Evidenční list změny stavby

Název a evidenční číslo stavby: Regenerace bytového fondu Mirová osada - I. etapa - ul. Chrustova, org. 310361 Název stavebního objektu/provozního souboru (SO/PS): Regenerace bytového fondu Mirová osada - I.etapa - ul. Chrustova: ZATEPLENÍ STROPU 1.PP/MĚNĚPRÁCE	Číslo SO:01	Číslo změny stavby: <h1 style="text-align: center;">01</h1>
---	-------------	--

Mírová osada I.etapa - ul.Chrustova méněpráce / vícepráce zateplení stropu 1. PP

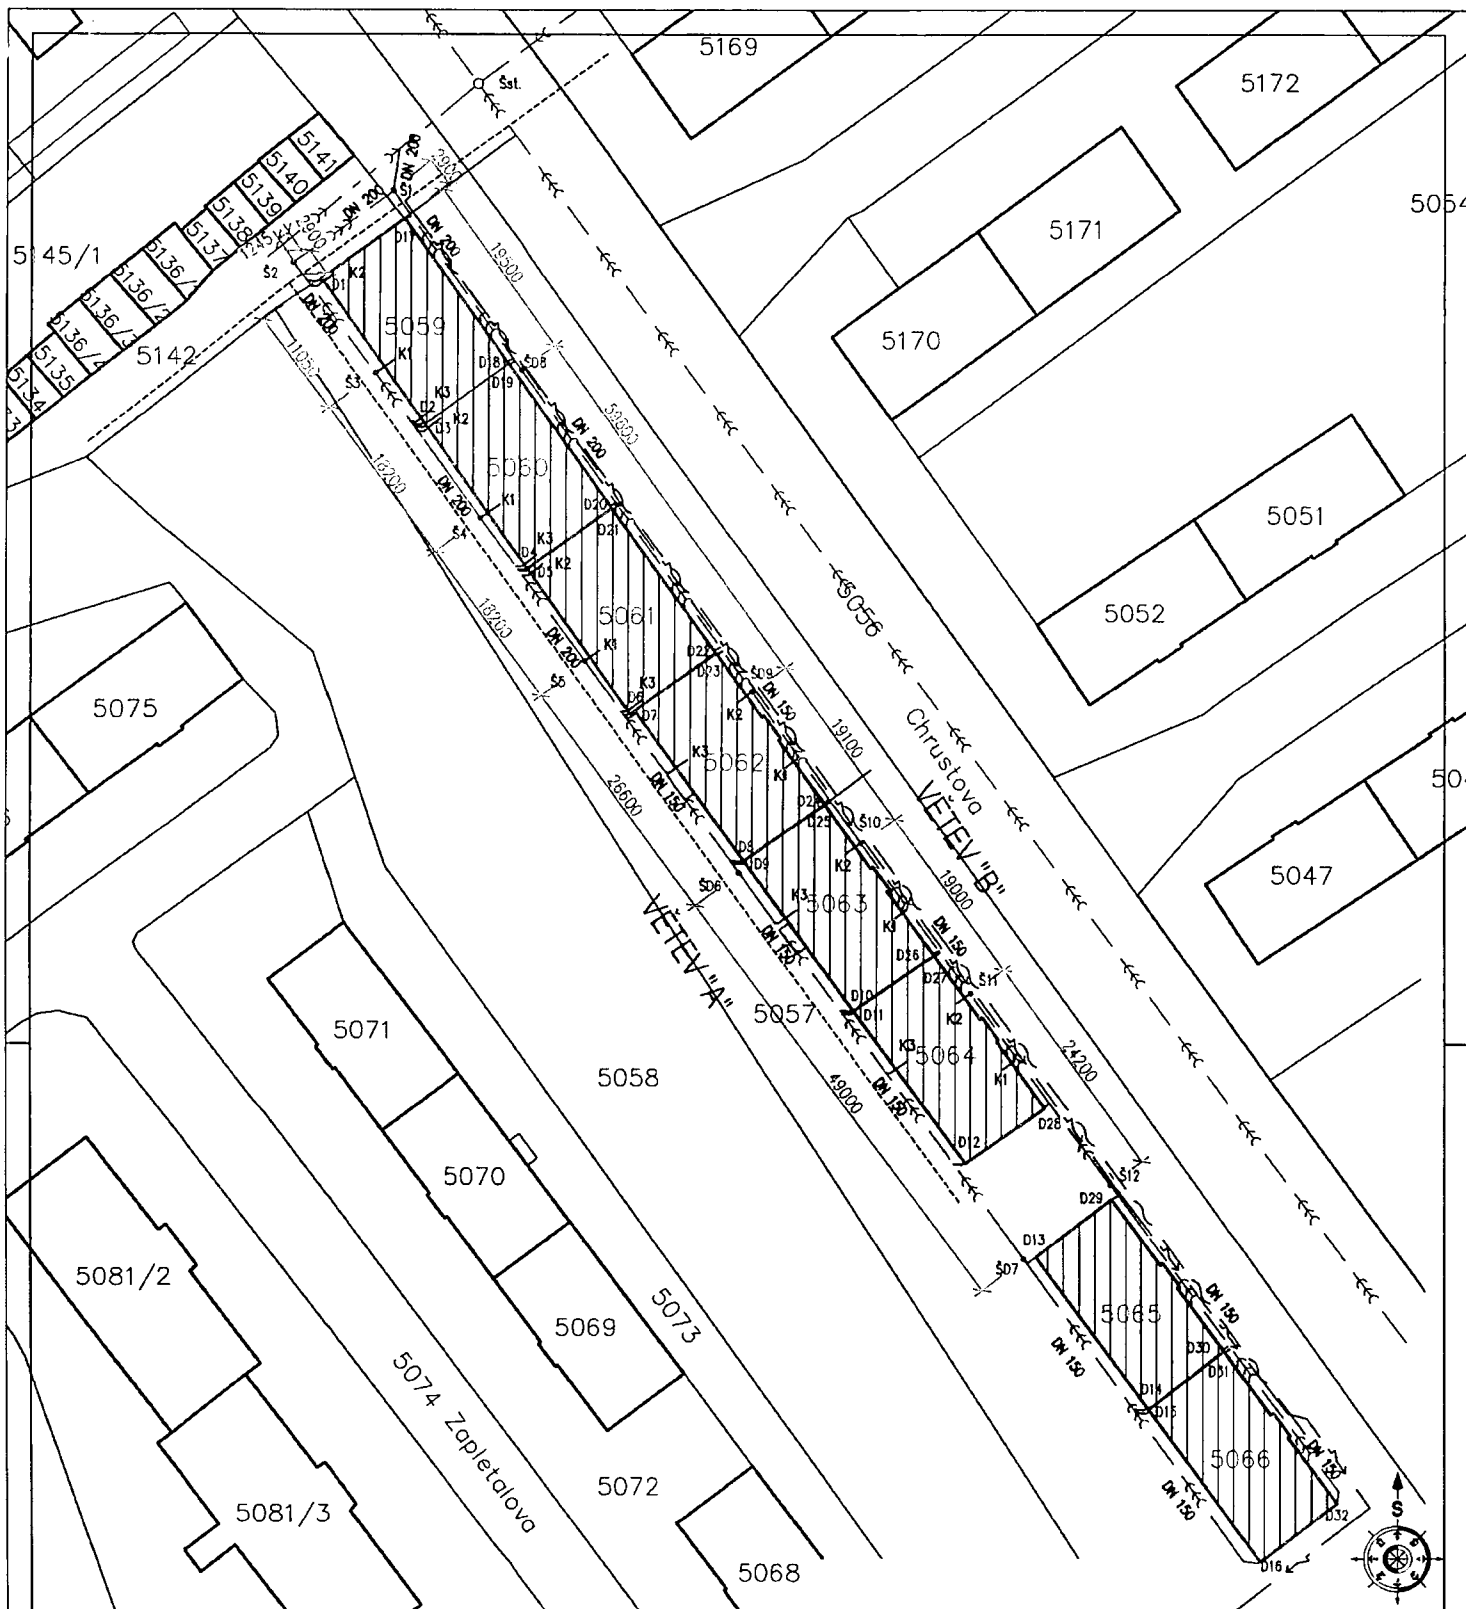
Popis:
 V rámci stavby bude proveden nový vodorovný odvod dešťové vody ze všech stávajících dešťových svodů. Dále bude dle návrhu projektantky stavby provedeno nové napojení smíšené kanalizace do stejného potrubí a napojeno do kanalizačního řádu. Součástí těchto víceprací je i vodorovné propojení kanalizace uvnitř objektu v prostorech 1.PP a vytvoření nových prostupů pro kanalizaci v obvodových stěnách z důvodu umístění nad základovou deskou objektu.

Odůvodnění změny:
 Vícepráce na kanalizačním vedení jak dešťové, tak splaškové kanalizace bylo nutné provést na základě zjištěného nevyhovujícího stavu současného ležatého potrubí. Dešťová voda nemá za dešťovými svody řádné napojení, je svedena pouze do betonových jímek, které slouží jako trativod, tyto jímky jsou navíc již zcela nefunkční, voda prosakuje přímo pod základovou desku objektů. Kanalizační řády na fekální odpad jsou z větší části ucpané a nefunkční, při odkopání v úrovni základové spáry bylo zjištěno, že původní keramické potrubí je rozesazené nebo prasklé a neplní řádně svou funkci. Většina splašků se trátí pod objektem do spodního podlaží. Tuto skutečnost ověřuje i obhlídka stavby samotné statikem. Bylo zjištěno, že nosná konstrukce nejspíše vlivem důlních vlivů nebo špatného založení objektu různě dosedá, její nestabilní podlaží se projevuje i na praskání nosných stěn. Toto má samozřejmě vliv i na samotné uložení původního potrubí, které nemá možnost se přizpůsobit a praská.

Vyjádření projektanta (AD): Tato změna řeší havarijní stav kanalizace řešených objektů bytových domů. Tento havarijní stav kanalizace byl zjištěn po provedení výkopů v souvislosti s prováděním izolací suterénního zdiva. Projektantem stavby byl zpracován návrh řešení havarijního stavu s ohledem na možnosti odkanalizování v dané lokalitě. Bylo navrženo standardní napojení dešťových svodů na jednotnou kanalizaci a přepojení ležaté kanalizace objektů na nové svodné potrubí. Cena požadovaných prací odpovídá rozsahu a je snížena oproti směrným cenám URS.

1. Navýšený rozsah výkopových prací a následný zásyp

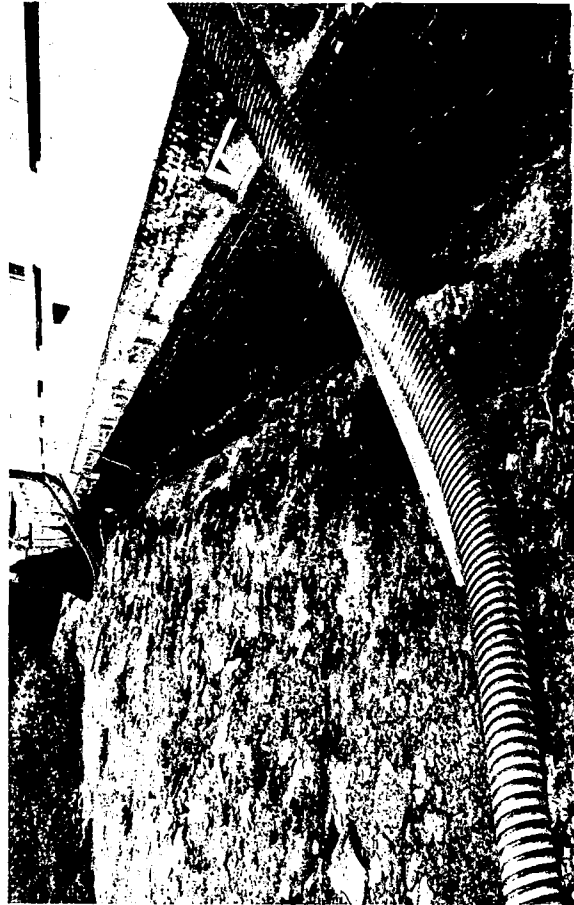
Popis:
 1. Navýšený rozsah výkopových prací a následný zásyp. 2. Doplnění dodávky geotextilie a její montáž na drenážní potrubí. 3. Doplnění zateplení na soklové části v polystyrenu XPS tl. 120mm. 4. Bourání původních šachet z betonu (jímek) pro dešťové svody (celkem 18 ks, vždy u dešťových svodů) + likvidace vzniklého odpadu. 5. Navýšení rozsahu izolace proti vodě z lepenky, vč. očištění a penetrace podkladu. 6. Provedení zemních pásků hromosvodů + jejich vyvedení nad terén.

Odůvodnění změny:
 1. Navýšený rozsah výkopových prací vznikl z požadavku koordinátorky BOZP stavby na řádné zajištění výkopu, projektant počítal s malou šířkou výkopu a bez pažení v rozporu s BOZP. 2. V projektové dokumentaci nebylo řešeno chránění drenáže proti ucpání zeminou, proto se provede omotání drenáže do geotextilie. 3. V projektové dokumentaci je navrženo zateplení soklové části nad úrovní terénu. Vzhledem k nezakrytí provedených izolací mezi terénem a zateplením soklové části, dále pak z důvodu promrzání zdiva, byl navýšen rozsah zateplení pod terén. 4. Bylo nutné provést odbourání původních betonových šachet (jímek) pro dešťovou kanalizaci z důvodu řádného provedení nových izolací. Jejich zaizolování by nebylo kvalitní, mohlo by přes ně stále docházet k průsaku vody. Navíc by izolování šachet znamenalo další vícepráce a navíc s nejistým výsledkem. 5. Došlo k navýšení výměry izolací vč. přidružených položek, izolace se navyšuje na soklové části, a to z důvodu vysokého terénu a jejich nedostatečné výšce. Dále je vodorovná izolace stávající, nad úrovní sklepních oken. Proto byla výška stanovena v rovině s horní špaletou sklepních oken. 6. Po provedení výkopových prací bylo zjištěno, že hromosvody nejsou řádně uzemněny, zemniče jsou zkorodované nebo zcela chybí a v okolí objektu se nacházejí jen 3 uzemňovací desky. Tento stav by nedovolil změřeni odporů, proto bude provedena oprava a doplnění zemních pásků, vč. vývodů ke svislým lanům hromosvodu.

5. Navýšení rozsahu izolace proti vodě z lepenky, vč. očištění a penetrace podkladu

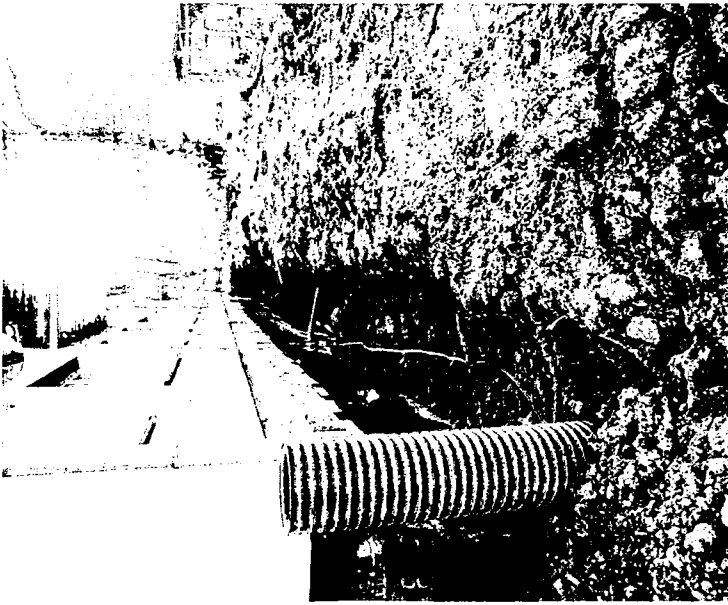
Z důvodu, že vodorovná izolace se nachází v horní úrovni sklepního okna, bude navýšena izolace lepenkou (na fotce modrý nástřík)

Detail injektáže trhliny
poškozeného zdiva
M 1:10

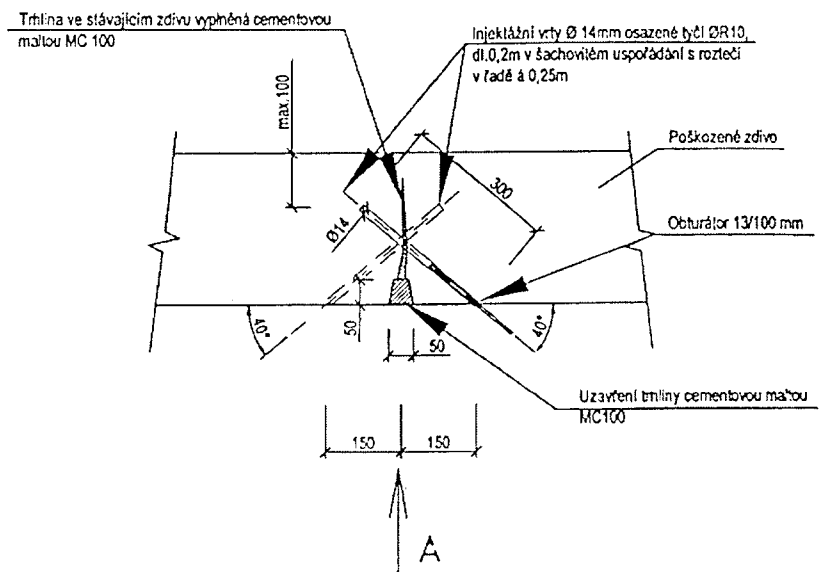
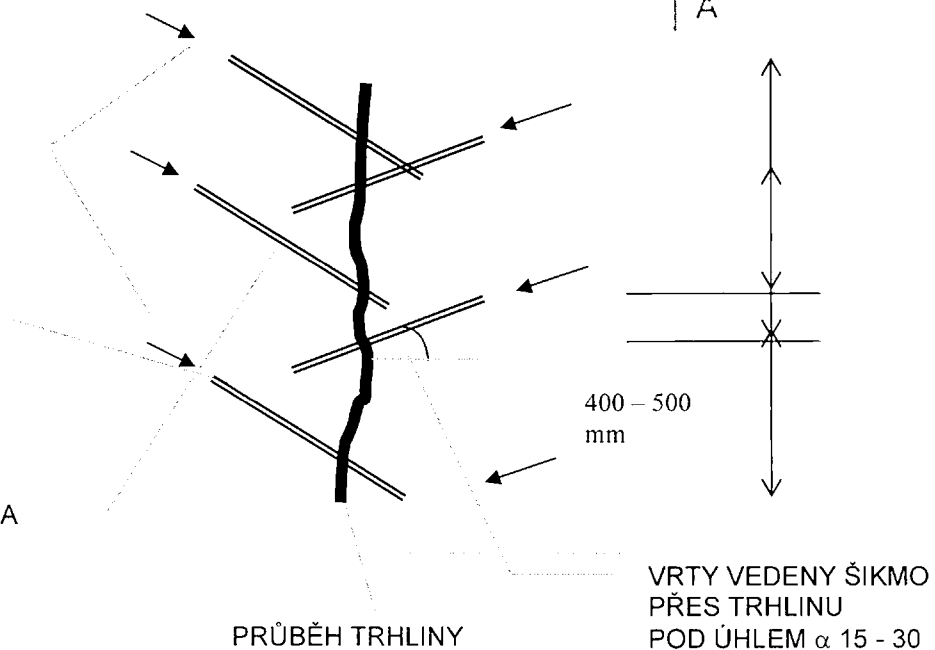
Trhliny je třeba sanovat následujícím způsobem.

Po prohlédnutí trhlin, jejich vyčištění (odsekání omítky v místě trhlin) se vyhodnotí rozsah injektáže- sešití trhlin.

VRTY Ø 14MM, VLOŽENA BETONÁŘSKÁ VÝZTUŽ 10 335 J Ø 10MM

- a) vyčištění trhlin po její celé délce a do hloubky.
- b) trhliny se zatmelí cementovou maltou a připraví pro samotnou armovanou injektáž. Rozsah injektáže bude určen přímo na stavbě dle rozsahu a hloubky trhlin. Předpokládaná délka 3 bm.
